Doplňěk technické zprávy v rámci revize DPS č.K1-1, K2-2 dle Smlouvy o dílo ze dne 18.2. 2015 řešící:

Název akce:	Oprava a rekonstrukce areálu klášterů Český Krumlov – část areál bývalého kláštera řádu sv. Kláry
Místo akce:	Český Krumlov, areál mezi ulicemi Latrán a Pivovarská k.ú. Český Krumlov, 622931 p.č.766/1 – K1, K3 p.č.711/1 – K2 p.č.712 – K4 p.č.766/2 – K5
Stavebník:	Město Český Krumlov náměstí Svornosti 1, 381 01 Český Krumlov IČ: 00245836
Partneři projektu:	Městské divadlo Český Krumlov IČ: 65006267 Horní ul. 2, 381 01 Český Krumlov Kontaktní osoba/ředitel: Jan Vozábal Tel.: 602 331 162 E-mail: jan.vozabal@divadlock.cz Manažer projektu: Ing. Kateřina Slavíková Tel.: 602 308 852 E-mail: katerina.slavikova@divadlock.cz
Generální projektant:	<u>Sdružení pro zpracování projektové dokumentace akce opravy a rekonstrukce areálu klášterů Český Krumlov – část areál bývalého kláštera řádu sv. Kláry</u> <i>Masák & Partner s.r.o.:</i> Ing. arch. Jakub Masák autorizovaný architekt bez specifikace oboru č. autorizace: 03 086 Rooseveltova 39/575, Praha 6, 160 00 tel.: 777 121 003 e-mail: masak@masak-partner.com <i>Metropojekt Praha, a.s.</i> Ing. David Krása – místopředseda představens

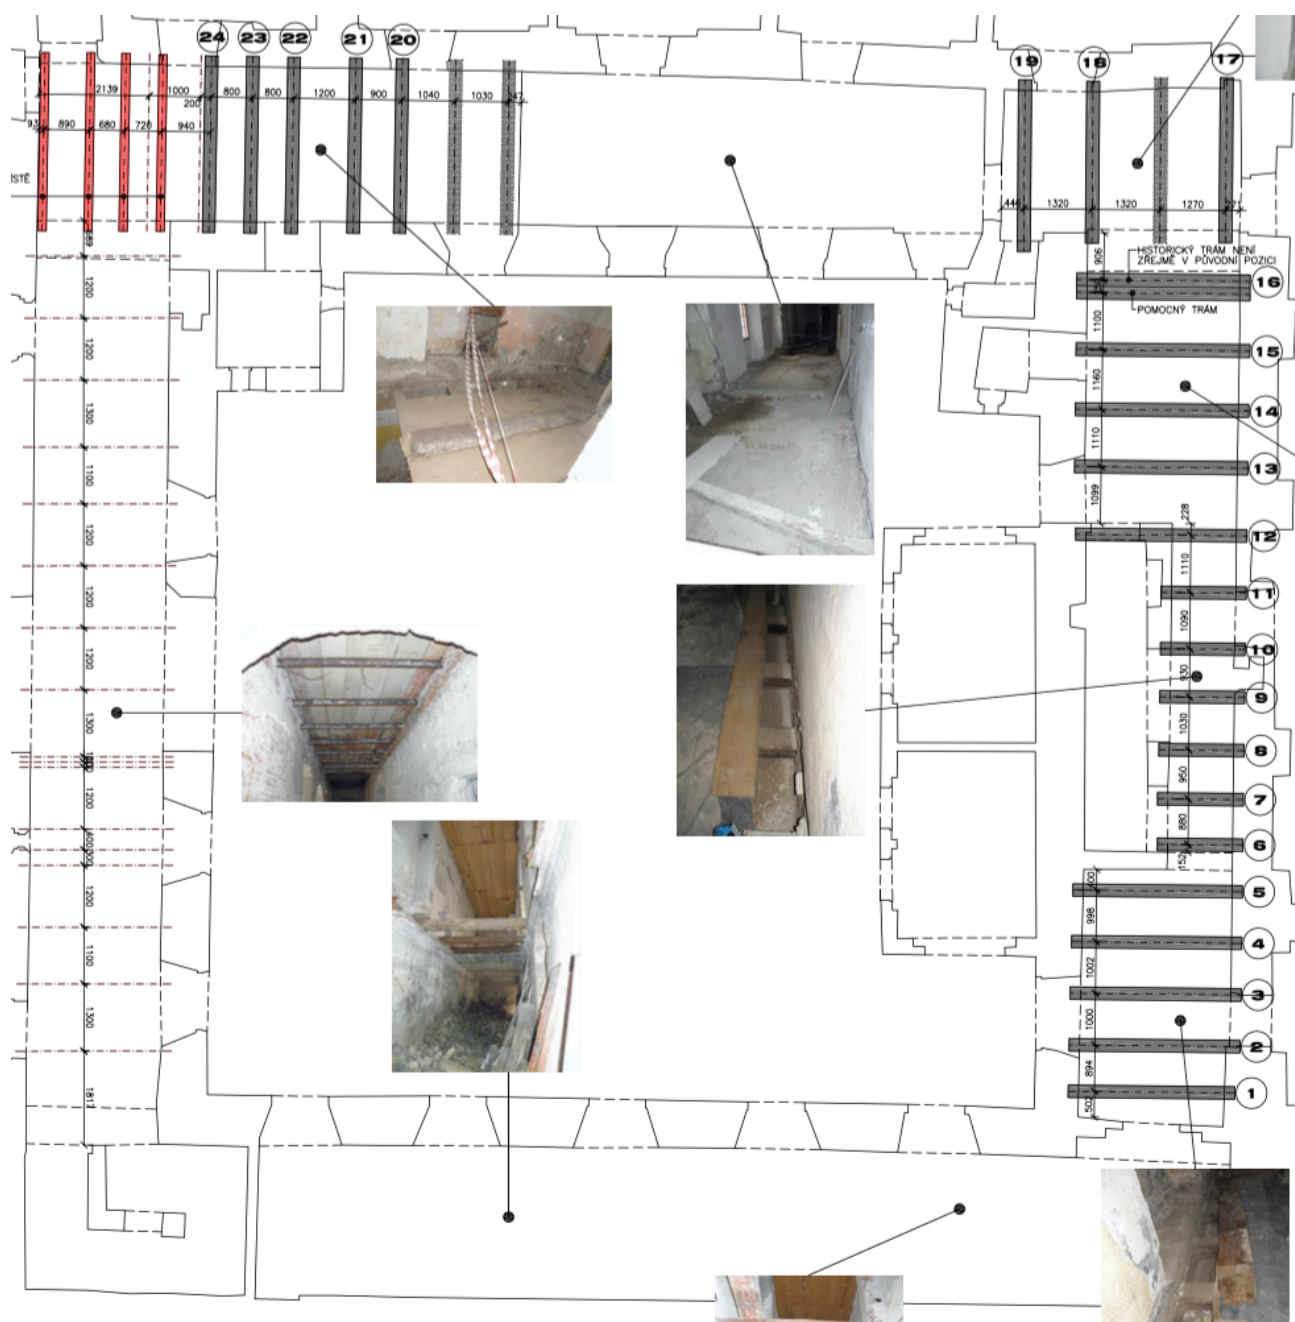
V rámci stavby a návaznosti na objevené gotické sklepy (viz.níže) je navržena úprava výšek nových podlah v části 1.NP (v závorce poznámka s popisem změny):

Výška podlahy v DPS 10/2011	Nově navržená výška
K1-1-014 0,000	+0,150 (z důvodu zastropení
sklepů, v části chodby nově navržená rampa 4,2% od vstupních dveří)	
K1-1-015 +0,250	+0,150
K1-1-016 +0,250 (prkenná)	+0,150 (cihelná dlažba)
K1-1-017a +0,250	+0,150
K1-1-017b +0,250	+0,150
K1-1-018 +0,250	+0,150
K1-1-020 +0,250 (prkenná)	+0,150 (cihelná dlažba)
	+0,300 (cihelná dlažba – schod
	z důvodu klenebního pásu
	v podlaze)
K1-1-021 +0,250	+0,150
K1-1-022 +0,250	+0,150
K1-1-025 +0,020 (prkenná)	+0,200 (z důvodu zastropení
sklepů, cihelná dlažba)

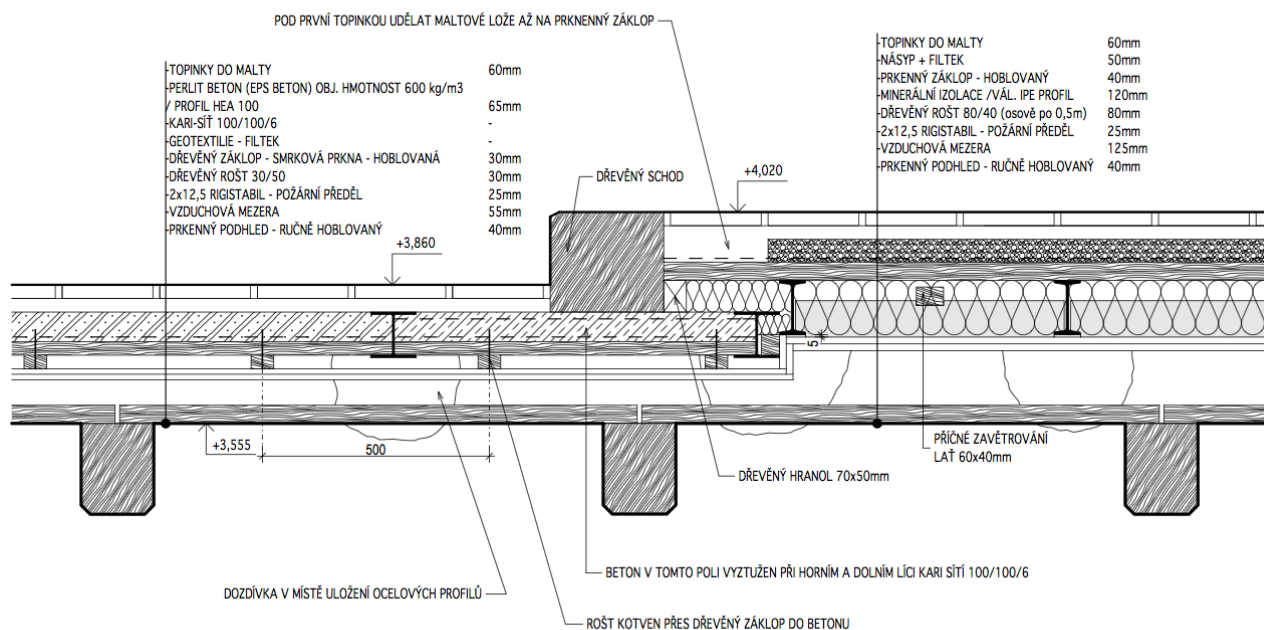
Gotické trámy nejsou na navrhovaný provoz unosné. Z tohoto důvodu je nutné nad nim realizovat novou stropní konstrukci, která bude zároveň požárním předělem mezi požárními úseky. Stropní konstrukce je navržena z ocelových I profilů. V místě stropních trámů č.20 – 24 je navržena snížená skladba:

Snížená skladba je z důvodů návazností výškových úrovních podlah 2.NP, schodiště a bezbariérového přístupu z výtahu do mj. sloupového sálu. Zároveň je nutné v této části z technologických důvodů tyto trámy osadit o cca 50 mm níže z důvodu realizace požárního předělu, který musí být ze spodní strany řádně přestěrkován.

Řešení v místě schodišťové stěny:

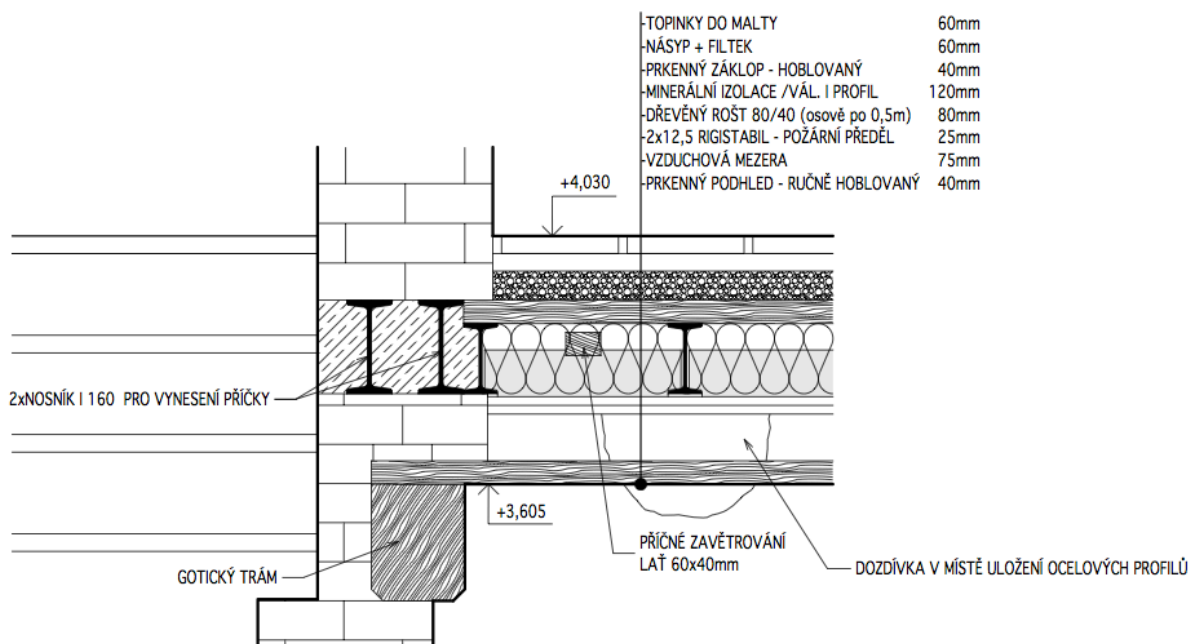
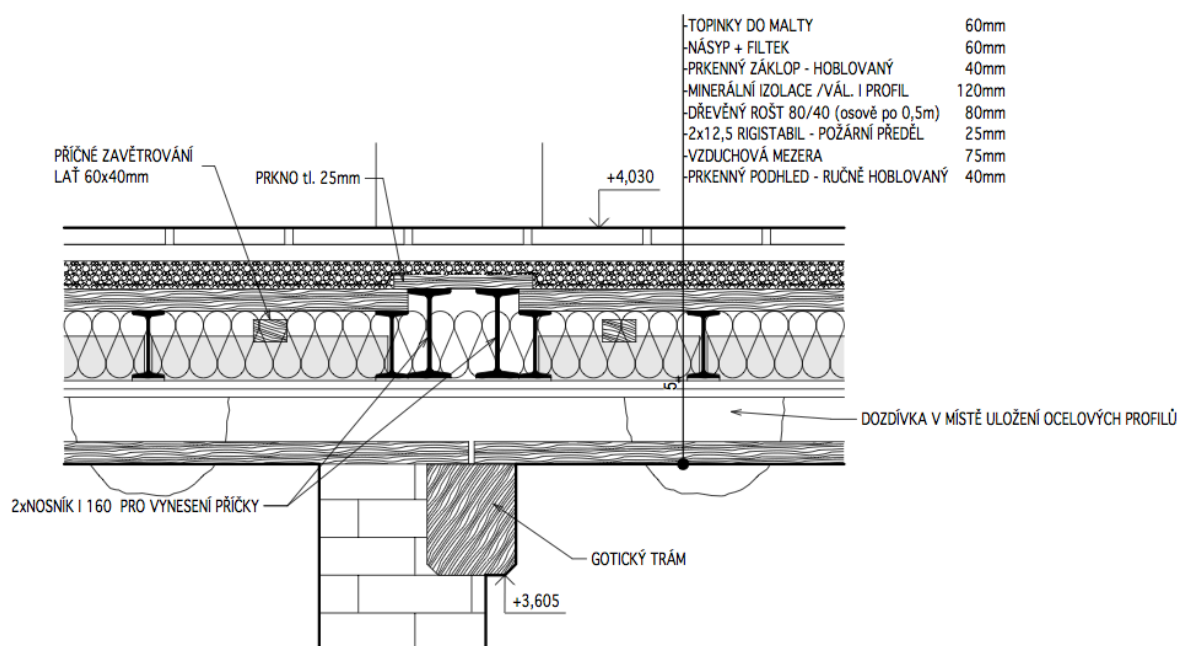
Detail vyvšení trámů č.17 – 19 z důvodu špatné únosnosti i po restaurování a vložení protéz:

Replika biedermaierových kachlových kamen K1-2-007 (nahrazují v DPS navržený typový výrobek „empírových“ kamen) – X49:

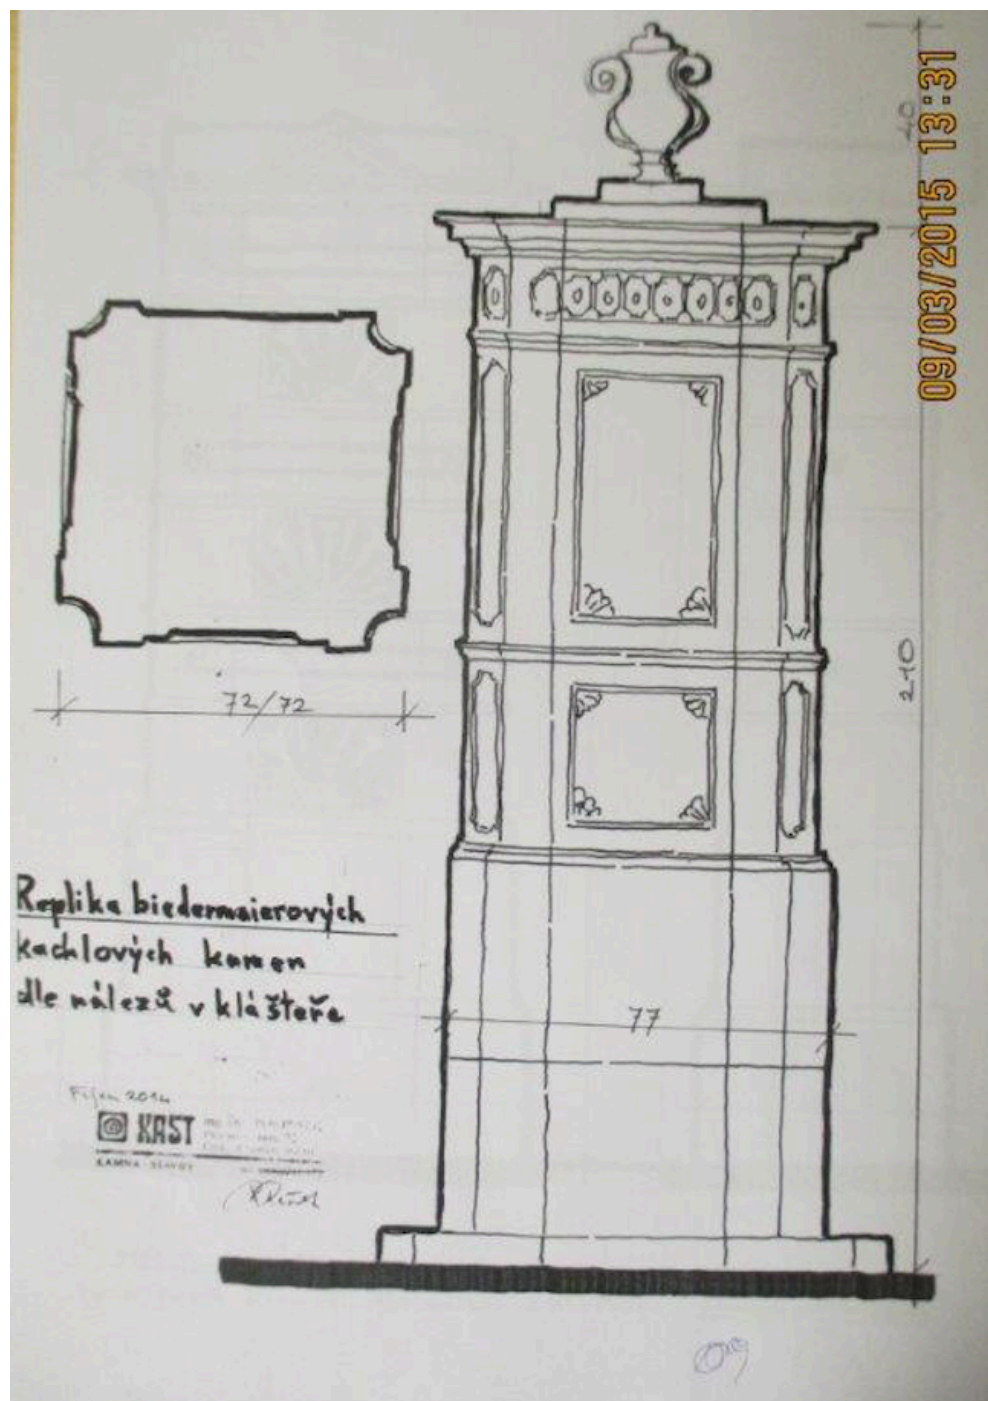
Do velkého sálu se středovým pilířem K1-2-006 jsou navržena velká kamna barokní, zelená, kde byla dochována největší sbírka původních střepů z kachlů. Tato kamna jsou zajímavá svojí zvláštností, kde je použito zakřivení velké plochy nástavce pouze

29. doplnění kované mříže do parteru mezi objekty K3 a K1 (Z117)

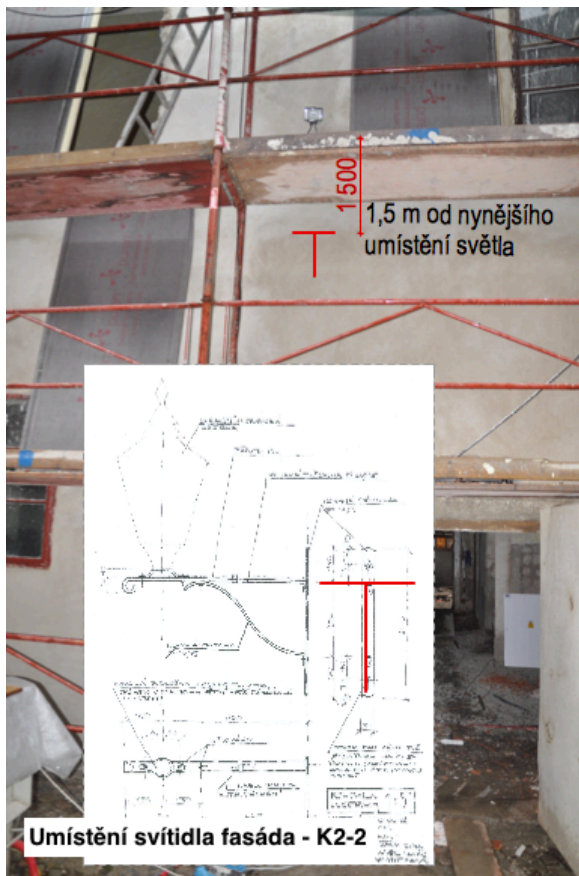
Na základě požadavku zadavatele je z důvodu zamezení přístupu do úzké uličky (K1-K3) mimo provozní dobu objektu navržena historizující (kovaná, oblouková, provlíkaná) mříž Z117.
